Orange Polska S.A
Infrastruktura i Serwis Usług
Zarządzanie Zasobami Infrastruktury i Obsługi Klienta

Nr uzgodnienia 2507300230 /TTDSIKU/IB/01 z dnia 30 07 2025 r

nazwa rysunku	Projekt Zagospodarowania Terenu		rys. nr: 2
nazwa projektu	Przebudowa drogi gminnej nr 109878L w miejscowości Wierzbica.		skala 1 : 500
adres inwestycji	Wierzbica, gm. Rudnik		
inwestor:	Gmina Rudnik, Rudnik 64, 22-330 Rudnik		data: lipiec 2025
rodzaj i stadium dokumentacji:	Materiały do zgłoszenia robót		
funkcja	imię i nazwisko	nr. uprawnień	podpis
projektował:	mgr inż. Grzegorz Furlepa	LUB/0012/PWOD/14

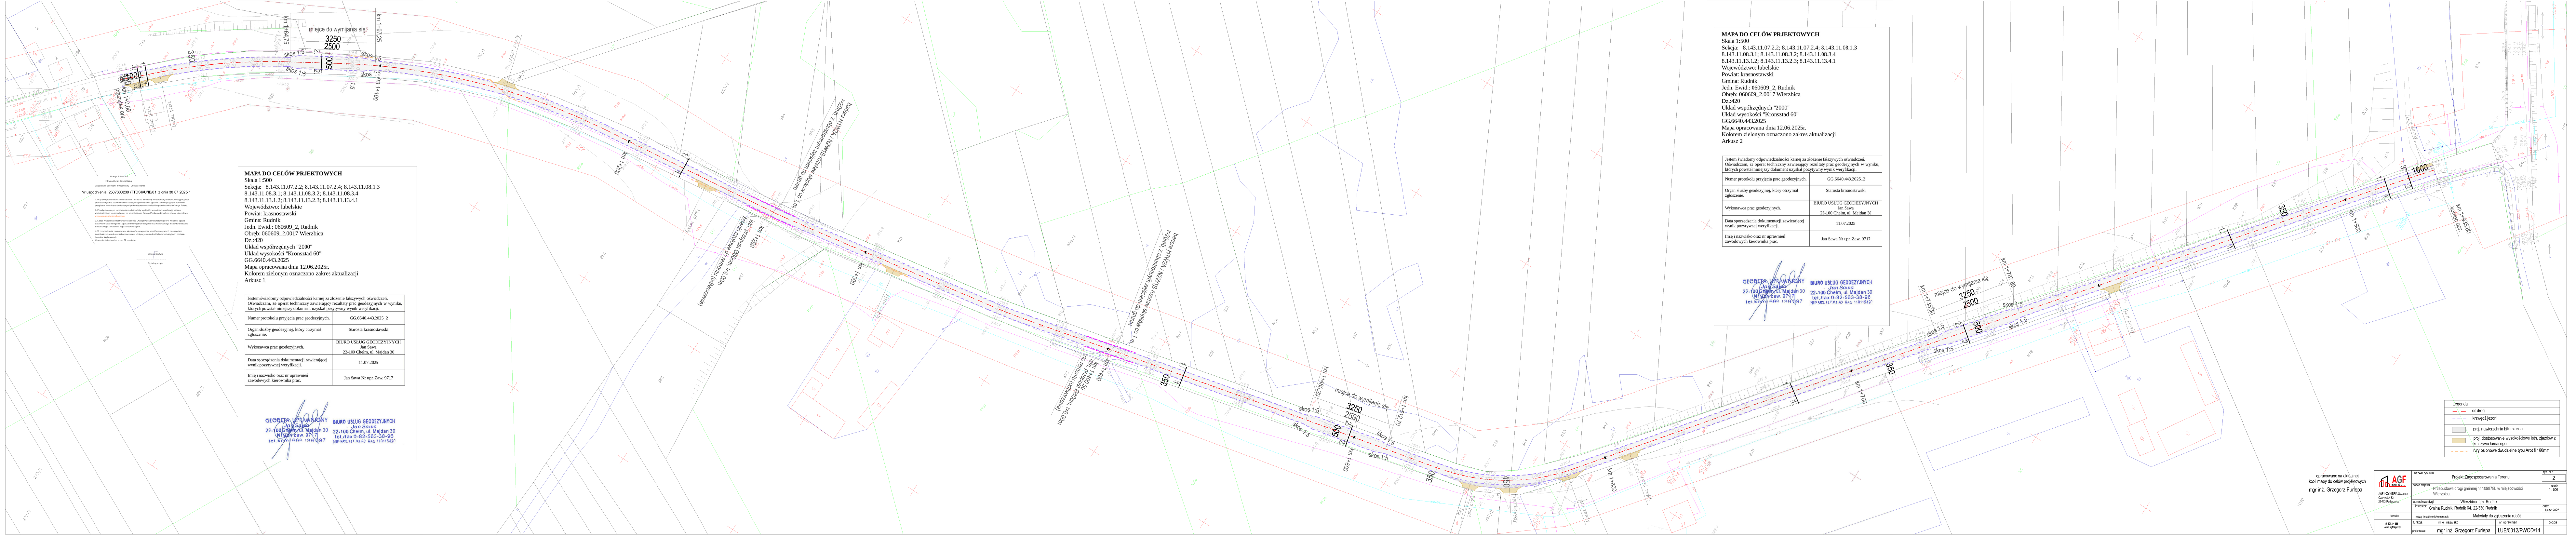
1. Przy skrzyżowaniach i zbliżeniach do 1 m od osi istniejącej infrastruktury telekomunikacyjnej prace prowadzić ręcznie z zachowaniem szczególnej ostrożności zgodnie z obowiązującymi normami i przepisami techniczno–budowlanymi pod nadzorem właścicielskim przedstawiciela Orange Polska.

2. Przed planowanym rozpoczęciem robót należy wystąpić z wnioskiem o realizację nadzoru właścicielskiego wg zasad pracy na infrastrukturze Orange Polska podanych na stronie internetowej www.orange.pl/wniosekonadzor

3. Każde wejście na infrastrukturę własności Orange Polska bez złożonego w/w wniosku, będzie traktowane jako nielegalne i zgłaszane do organów ścigania oraz Państwowego Inspektora Nadzoru Budowlanego z wszelkimi tego konsekwencjami.

4. W przypadku nie zastosowania się do w/w uwag całość kosztów związanych z usunięciem ewentualnych awarii oraz zabezpieczeniem istniejących urządzeń telekomunikacyjnych poniesie Inwestor (Wykonawca).
Uzgodnienie jest ważne przez 12 miesięcy.
